**Avis délibéré de la mission régionale
d'autorité environnementale Hauts-de-France
sur le projet d'aménagement
de deux ouvrages écrêteurs de crues de la Verse
par l'Entente Oise-Aisne
à Beaugies-sous-Bois et Berlancourt (60)**

n°MRAe 2020-4330

Schéma de principe (source: page 4 du complément du 20 mai 2019)

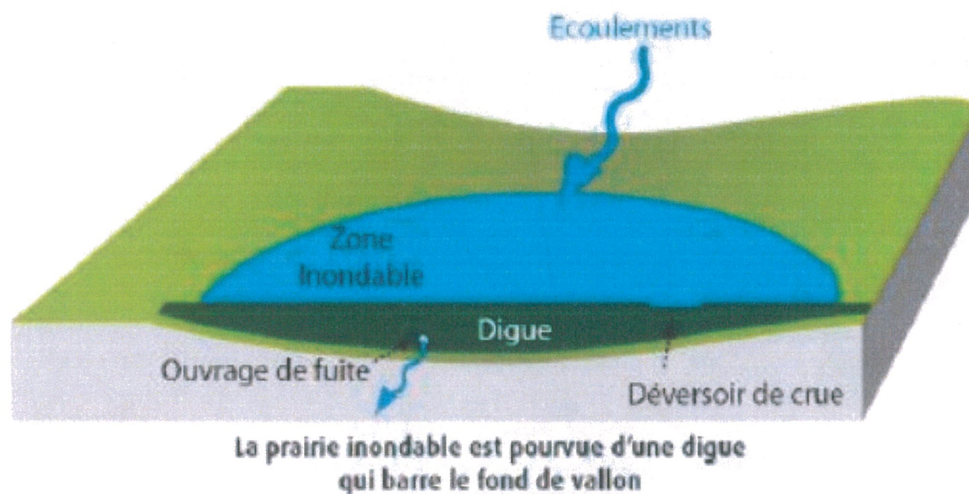
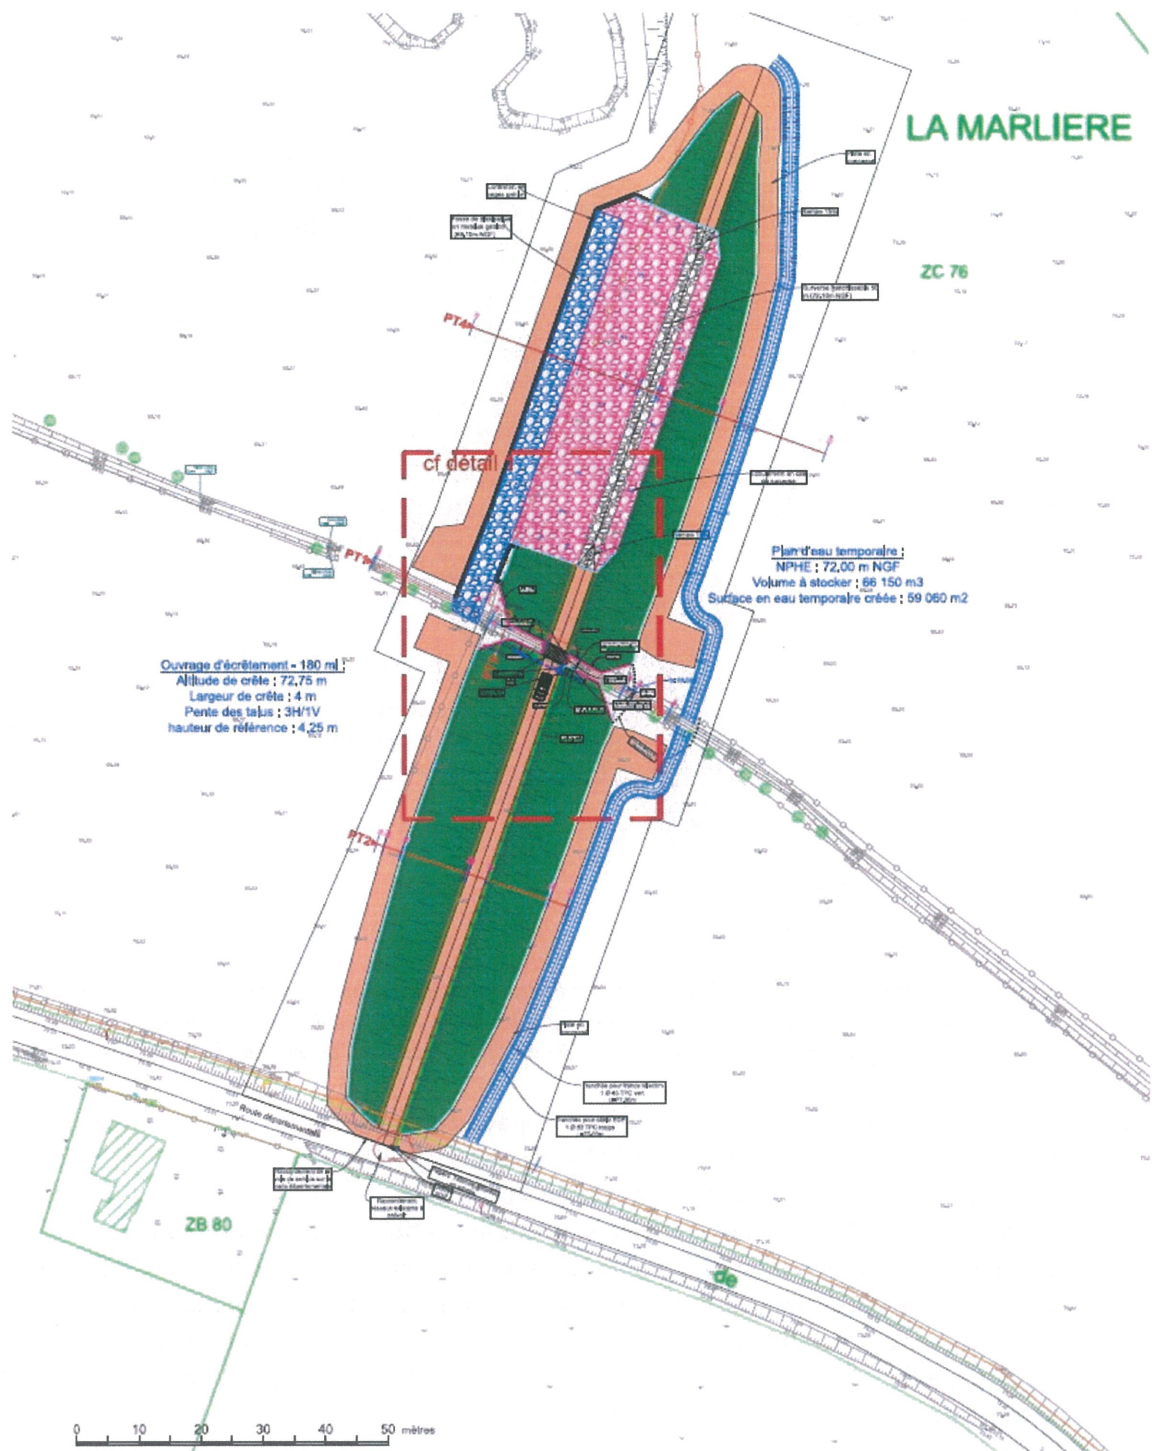
Selon les plans des ouvrages fournis en annexe, le lit de la Verse sous les ouvrages fera 1,9 mètre de largeur sur environ 15 mètres de long. Cette largeur correspondant au lit du cours d'eau par temps d'étiage ; cela signifie que le projet va supprimer les berges existantes au droit de cet ouvrage.

L'autorité environnementale recommande de compléter l'analyse de l'impact concernant la suppression des berges sur un linéaire de 2 fois 15 mètres et :

Illustration 4: Plan de l'ouvrage de Berlancourt (source dossier, document Mission de maîtrise d'œuvre relative à l'aménagement de deux ouvrages écrêteurs de crues de la Verse, page 47) : quadrillé rose : déversoir; quadrillé bleu : fosse de dissipation et fossé permettant l'évaluation des eaux

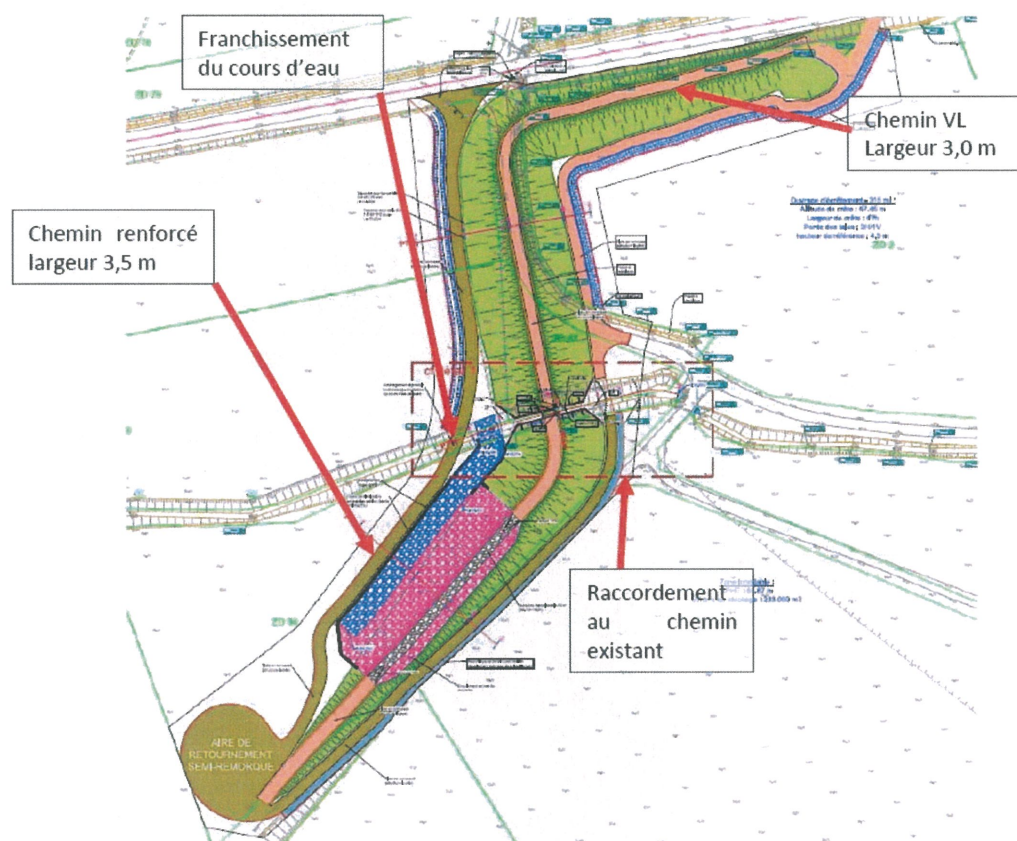
Cependant, sur Berlancourt, où des faciès sensiblement plus sableux ont été mis en évidence, il est prévu, en cas de besoin, la réalisation de masque⁸ en pied du parement aval afin de réduire l'aléa de circulation préférentielle d'eau provenant de l'amont de l'ouvrage.

Or, la mise en place d'un masque en pied aval pourrait empêcher l'évacuation d'éventuelles circulations d'eau sous ou dans l'ouvrage par l'aval et ferait monter les pressions interstitielles (risque de soulèvement hydraulique aval ou de saturation des matériaux du remblai).

L'autorité environnementale recommande d'éviter la mise en place d'un masque en pied aval et d'étudier des techniques alternatives.
